国立研究開発法人日本原子力研究開発機構大洗研究所
廃棄物管理施設保安規定の変更認可申請の補正について

国立研究開発法人日本原子力研究開発機構大洗研究所
廃棄物管理施設保安規定（補正）

廃棄物管理施設保安規定

新旧対照表

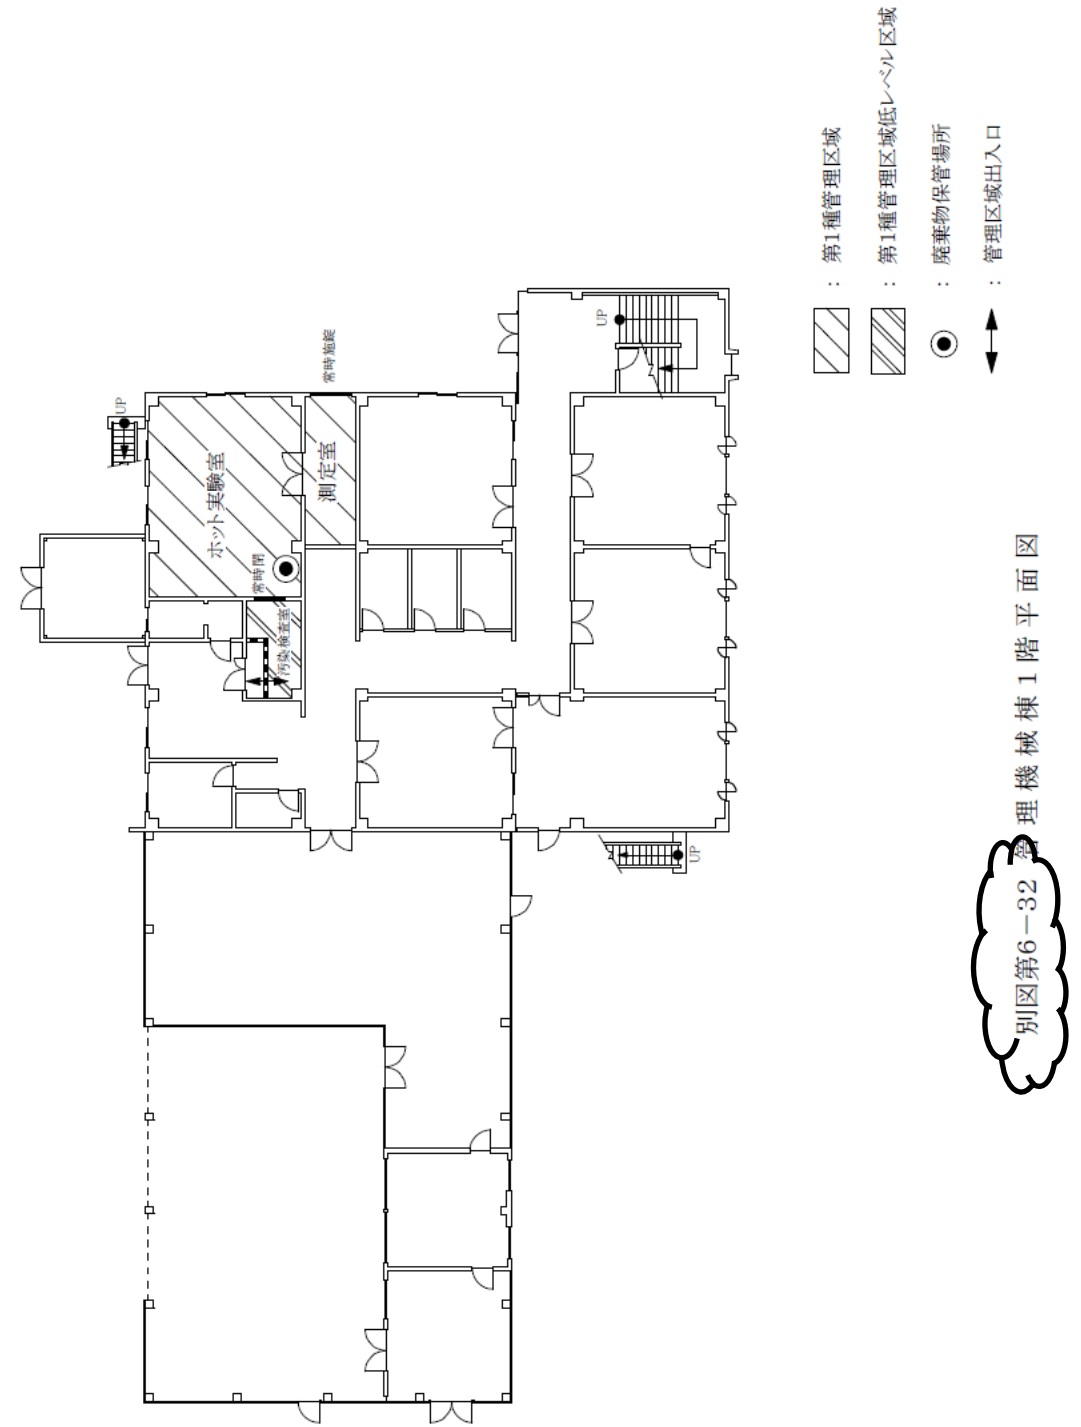
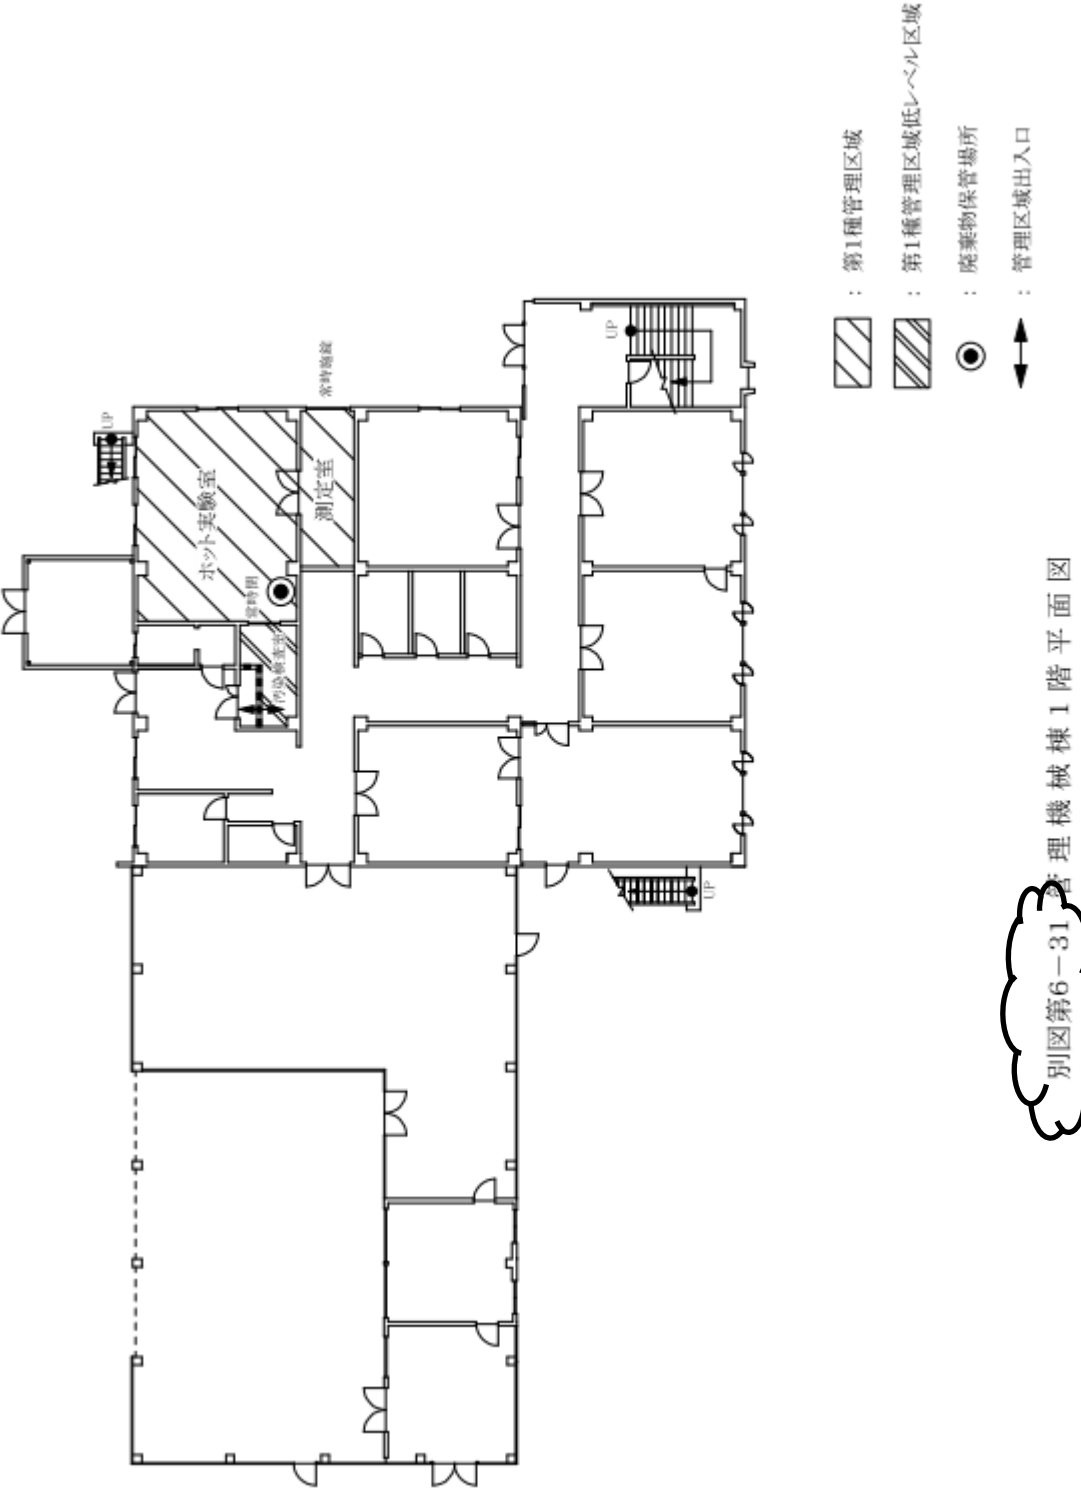
変更前（補正前（平成28年12月17日付け補正））	変更後（補正後）	備考
<div style="display: flex; justify-content: space-around;"> <div style="text-align: center;">  <p>地上1階</p> </div> <div style="text-align: center;">  <p>地上2階</p> </div> <div style="text-align: center;">  <p>地下1階</p> </div> </div> <div style="text-align: center; margin-top: 20px;">  <p> : 第1種管理区域 : 第2種管理区域 ⇄ : 管理区域出入口 </p> </div> <p style="text-align: center;">別図第6-26 廃液貯留施設Ⅱ平面図</p>	<div style="display: flex; justify-content: space-around;"> <div style="text-align: center;">  <p>地上1階</p> </div> <div style="text-align: center;">  <p>地上2階</p> </div> <div style="text-align: center;">  <p>地下1階</p> </div> </div> <div style="text-align: center; margin-top: 20px;">  <p> : 第1種管理区域 : 第2種管理区域 ⇄ : 管理区域出入口 : 廃棄物保管場所 </p> </div> <p style="text-align: center;">別図第6-26 廃液貯留施設Ⅱ平面図</p>	<p style="text-align: center;">備考</p> <ul style="list-style-type: none"> ・ 廃棄物保管場所の追加

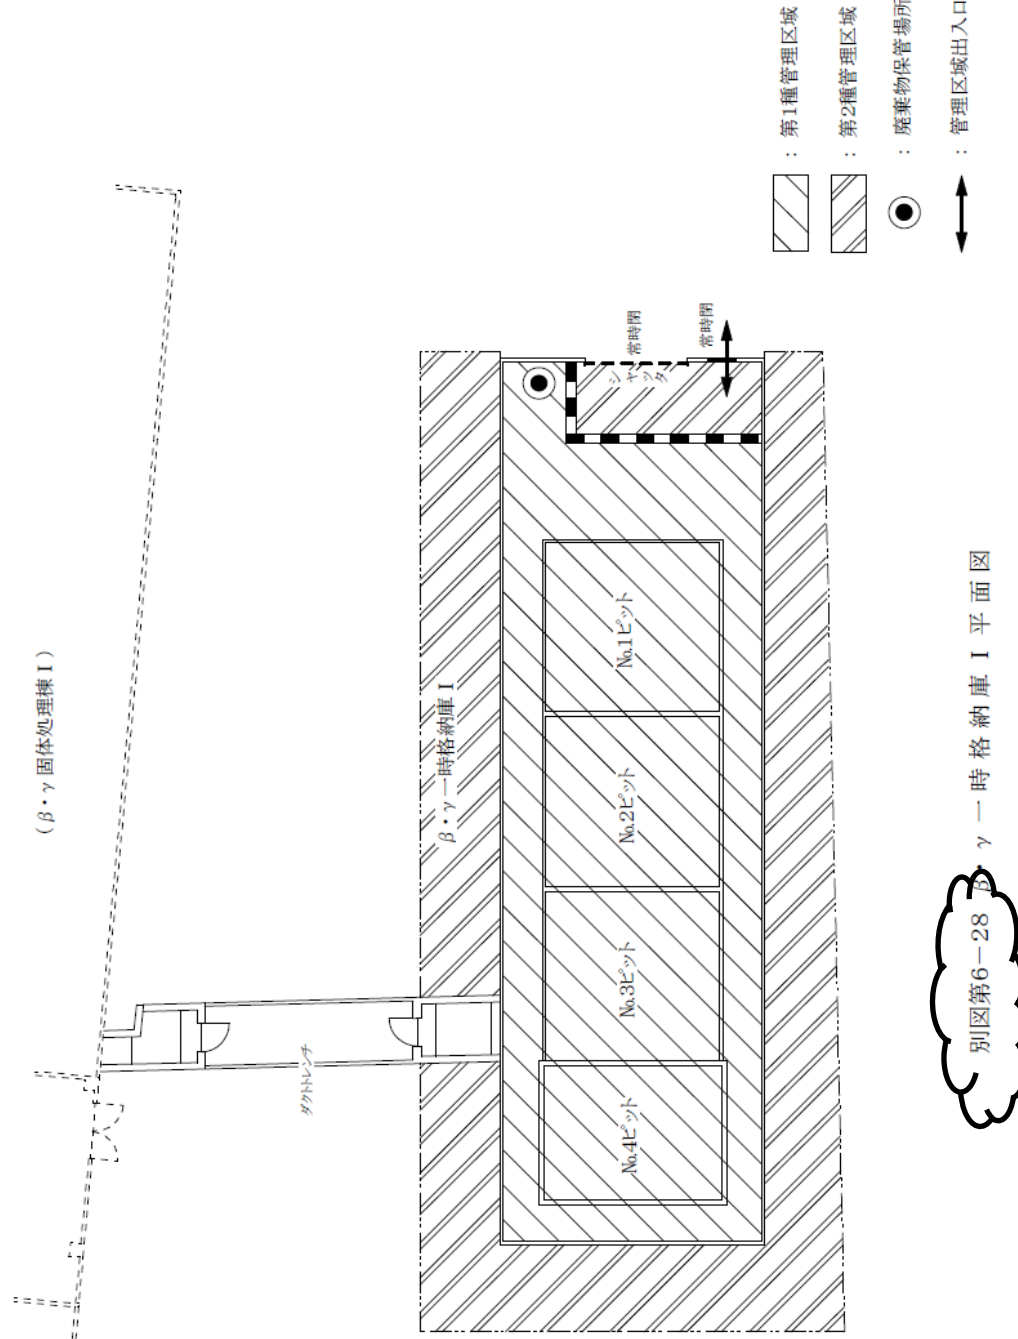
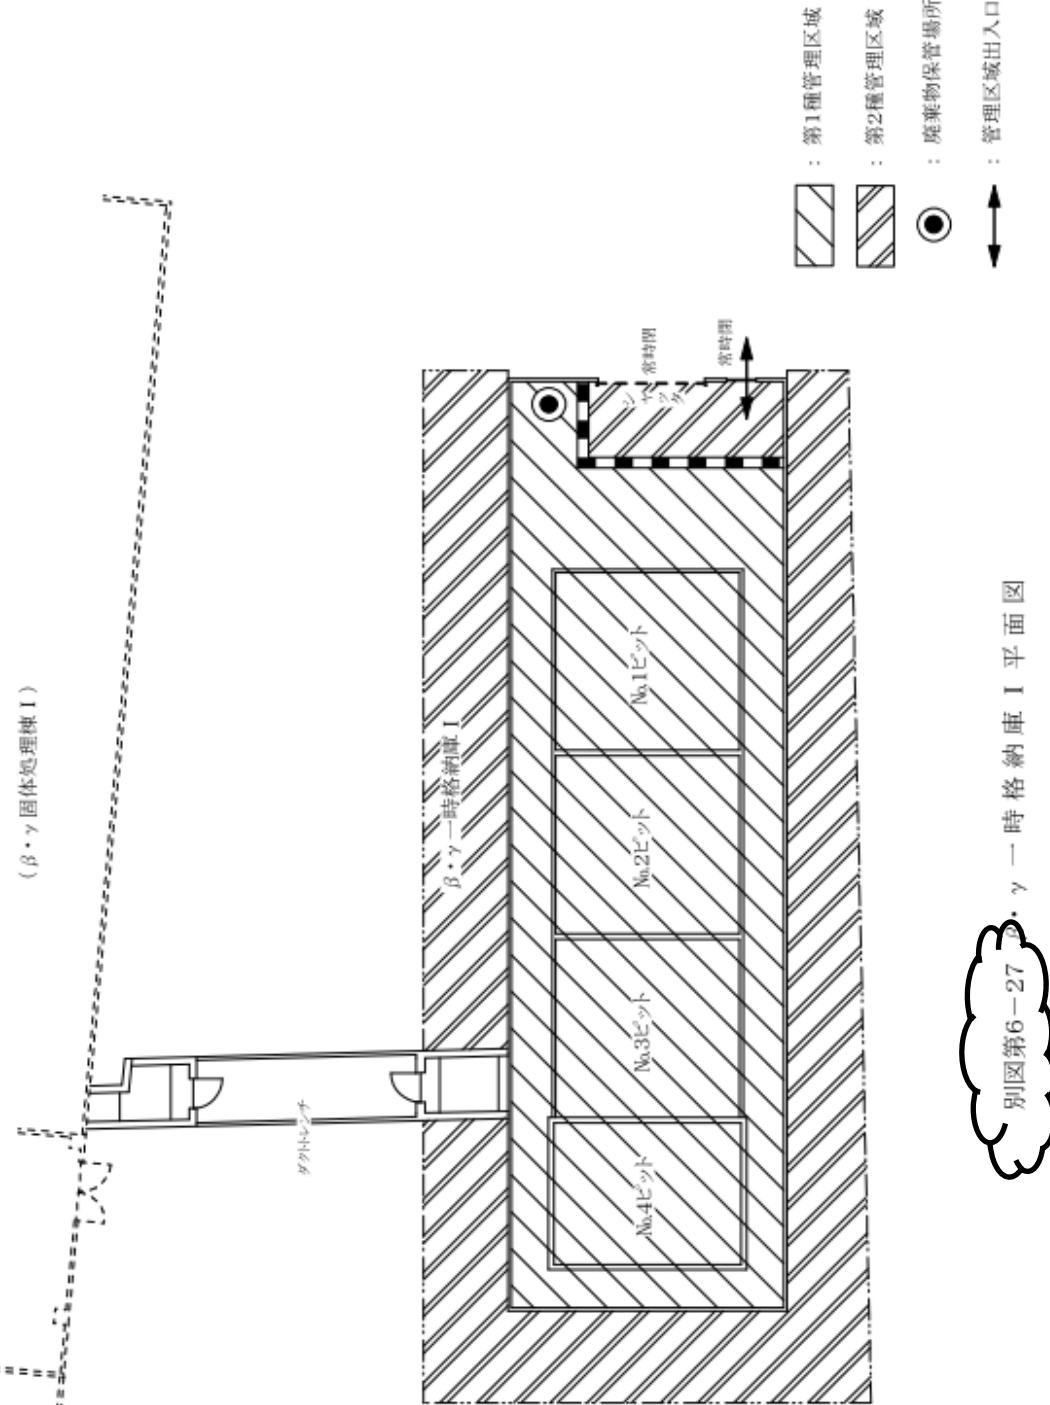
変更前（令和4年2月10日付け原規規発第22021020号）	変更後（補正後）	備考
 <p style="text-align: center;">2階平面図</p>  <p style="text-align: center;">中2階平面図</p> <p style="text-align: center;">別図第6-10 β・γ 固体処理棟Ⅲ2階及び中2階平面図</p>	 <p style="text-align: center;">2階平面図</p>  <p style="text-align: center;">中2階平面図</p> <p style="text-align: center;">別図第6-10 β・γ 固体処理棟Ⅲ2階及び中2階平面図</p>	<p style="text-align: center;">備考</p> <ul style="list-style-type: none"> ・有機溶媒貯槽の追加

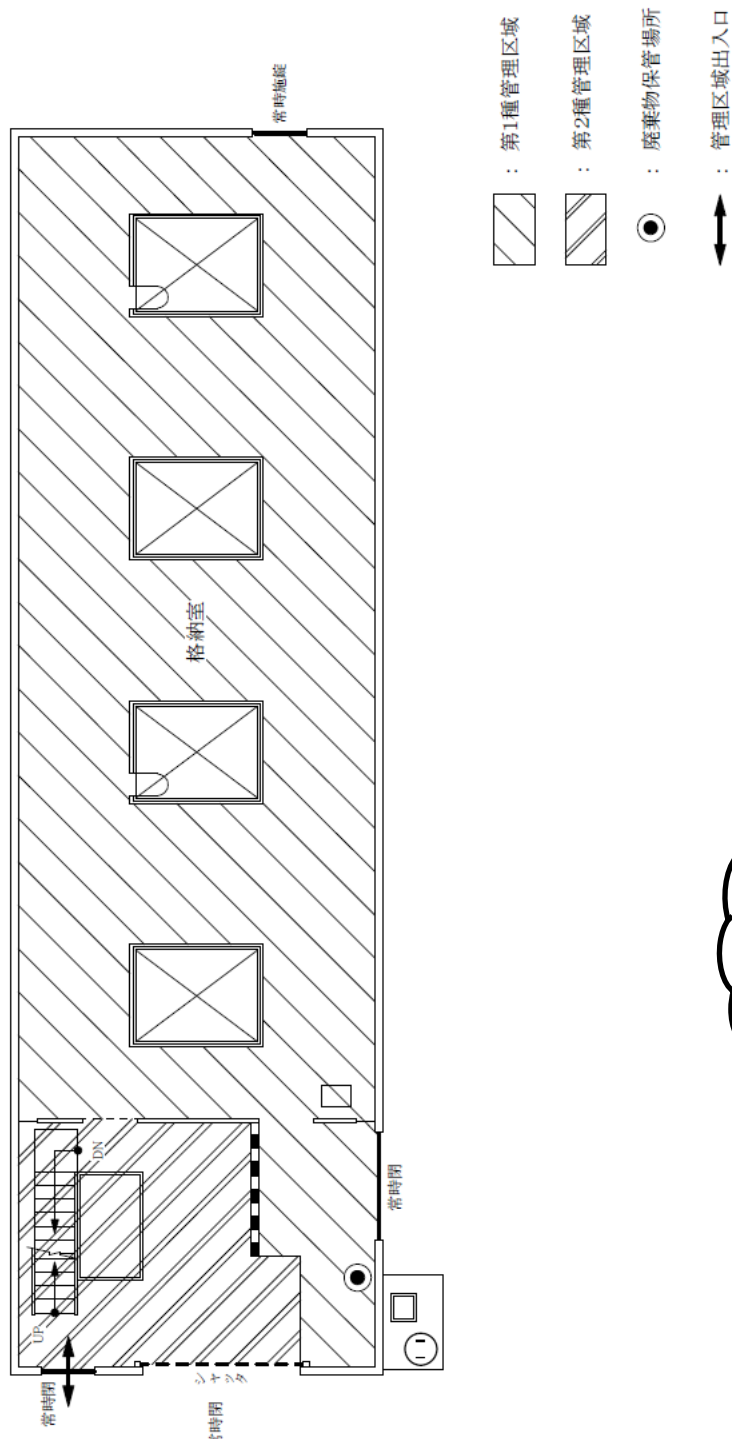
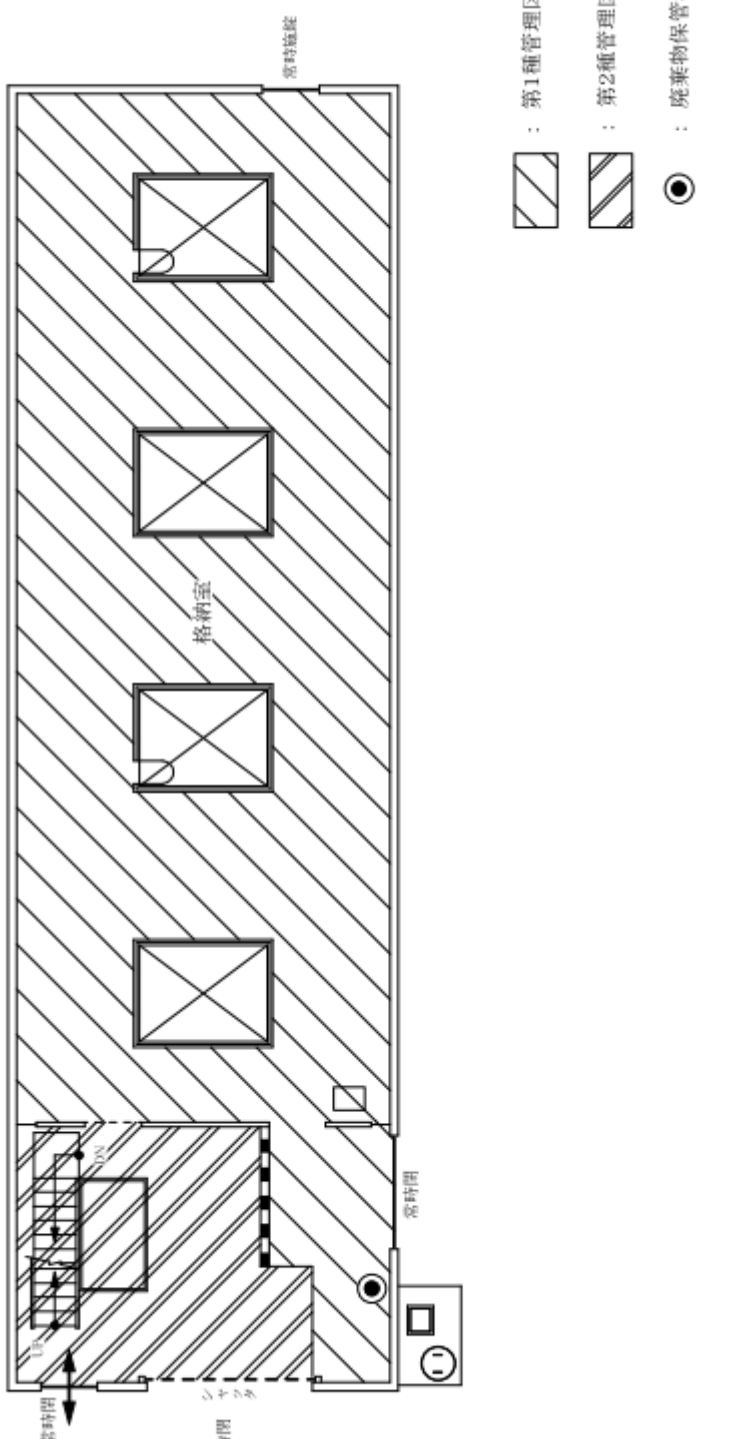
変更前（令和4年2月10日付け原規規発第22021020号）	変更後（補正後）	備考
<p>別図第6-11～別図第6-22（省略）</p> <div data-bbox="172 384 1012 1860" style="border: 2px solid red; padding: 10px;"> <p style="border: 1px solid red; display: inline-block; padding: 2px;">核物質防護情報が含まれているため公開できません。</p> </div> <p style="text-align: center;">別図第6-23 α 固体貯蔵施設1階平面図</p> <p>別図第6-24（省略）</p>	<p>別図第6-11～別図第6-22（変更なし）</p> <div data-bbox="1311 380 2231 1856" style="border: 2px solid red; padding: 10px;"> <p style="border: 1px solid red; display: inline-block; padding: 2px;">核物質防護情報が含まれているため公開できません。</p> </div> <p style="text-align: center;">別図第6-23 α 固体貯蔵施設1階平面図</p> <p>別図第6-24（変更なし）</p>	<p>・廃棄物保管場所の追加</p>

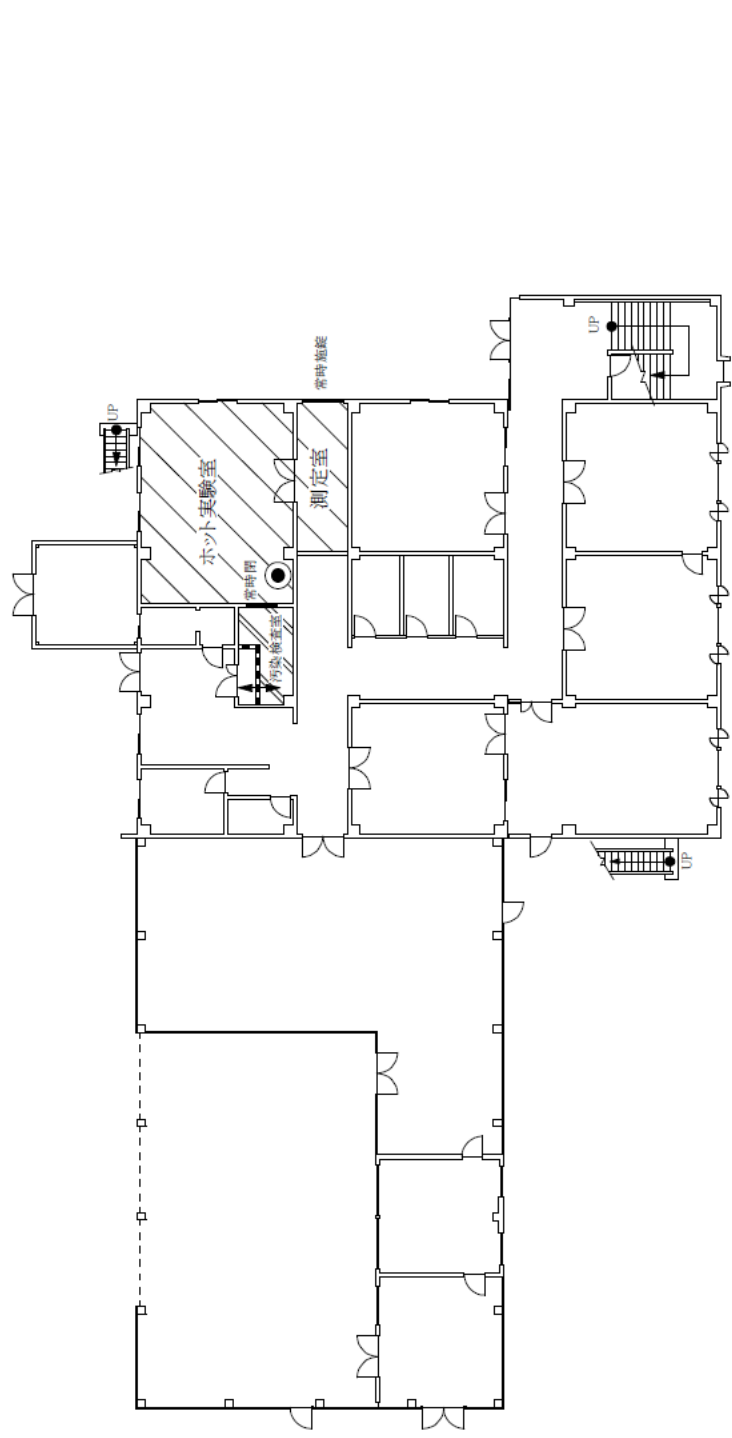
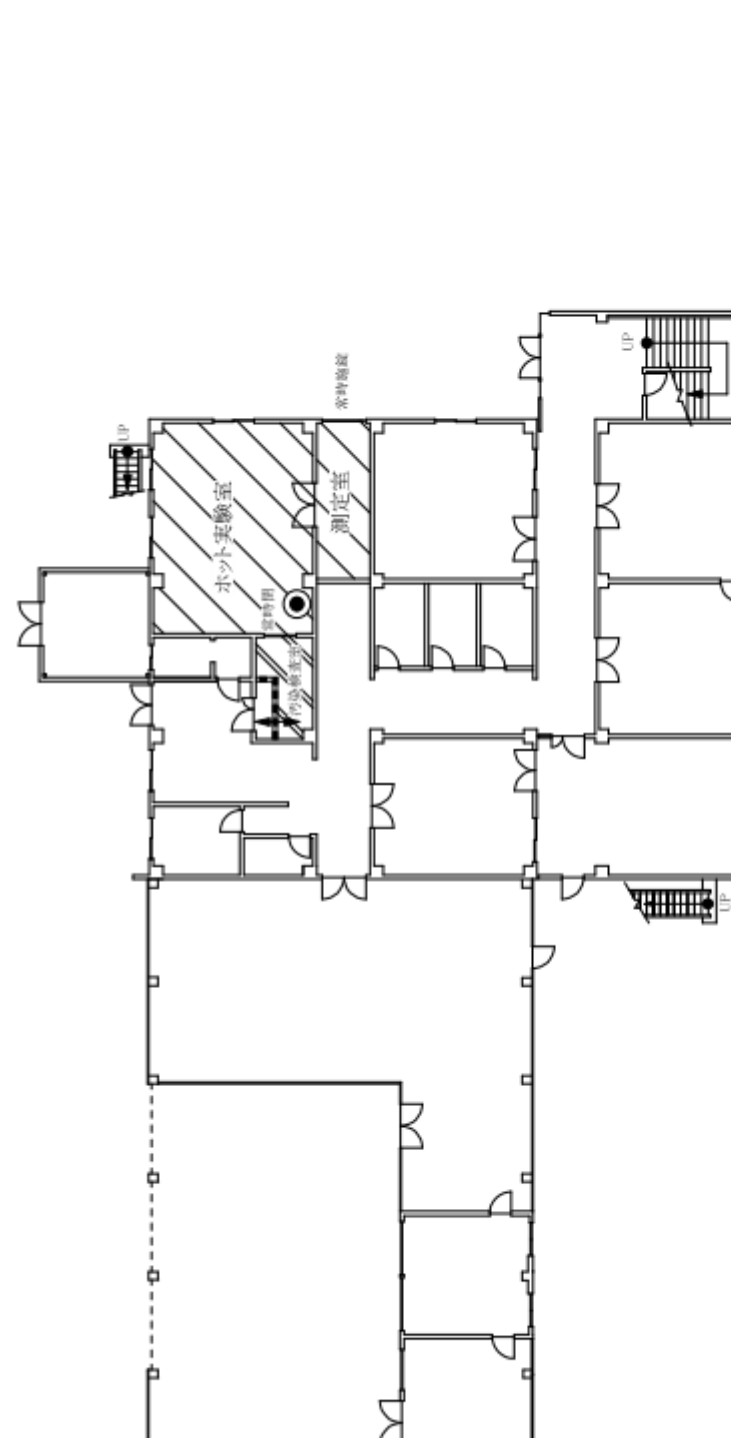
変更前（令和4年2月10日付け原規規発第22021020号）	変更後（補正後）	備考
<div style="text-align: center;"> <p>第1種管理区域 第2種管理区域 廃棄物保管場所 管理区域出入口</p>  </div> <div style="text-align: center;">  <p>別図第6-27 有機廃液一時格納庫平面図</p> </div>	<p><u>(削る)</u></p>	<p>・有機廃液一時格納庫の使用の停止に伴う削除</p>
